PARECER TÉCNICO - CPA/EIV
COMPLEXO ESPORTIVO E DE LAZER ARENA BSB

Brasília-DF, 04 de setembro de 2020.

Referência: Processo SEI nº [00390-00007580/2019-10](#)

Assunto: 1ª Análise do Estudo Prévio de Impacto de Vizinhança - EIV, relativo ao empreendimento denominado “ARENA BSB”.

Figura 03 - Indicação de praças de mobilidade nas extremidades do lote, para conexão com o espaço lindeiro. Fonte: EIV.

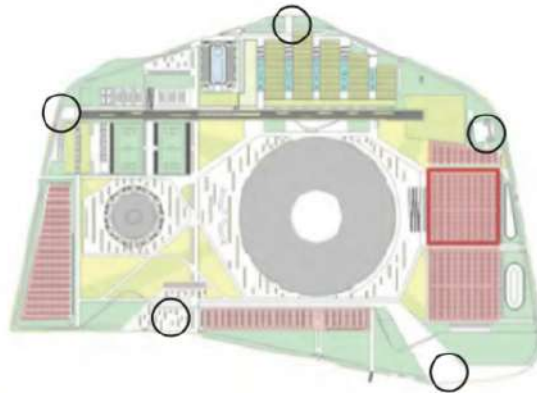
Assim, ainda que o projeto proponha, em um esforço de conexão com o entorno, "praças de mobilidade"(identificadas com círculos na figura abaixo) nas várias extremidades do lote (que, no entanto, o estudo não esclarece como serão), as premissas do projeto arquitetônico não transbordam para a vizinhança, e diga-se, não poderia ser diferente, pois se trata de um projeto para um lote, e como tal, circunscrito aos seus limites.

26. Detalhar as "praças de mobilidade";

Figura 06 - Delimitação das áreas de influência (proposta CPA/EIV). Fonte: Parecer Técnico nº 7/2020 - SEDUH/GAB/CPA-EIV

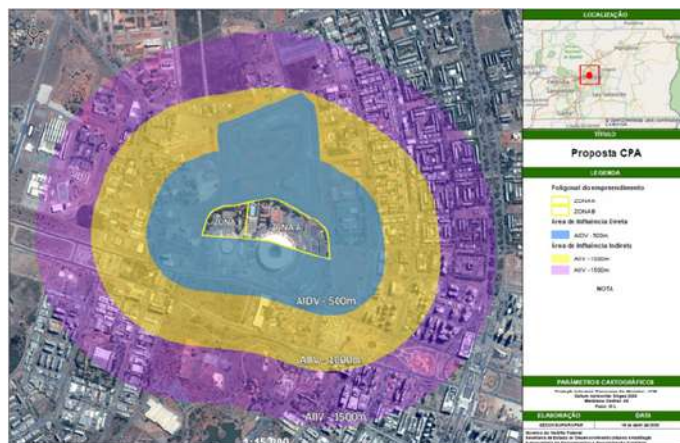
Neste sentido, além da caracterização dos espaços públicos, o RIST também deve ser complementado em vários aspectos, em especial na delimitação das áreas de influência conforme o Parecer Técnico n.º 7/2020 - SEDUH/GAB/CPA-EIV ([38549411](#)) e identificação das rotas desejadas dos pedestres e ciclistas na AIIV, uma vez que restou definido que a análise de trânsito deve ocorrer no âmbito da AIIV e não da AIDV.

9. Compatibilizar a AIDV e AIIV do RIST com a área definida no Parecer Técnico nº 07/2020 – SEDUH/GAB/CPA-EIV.
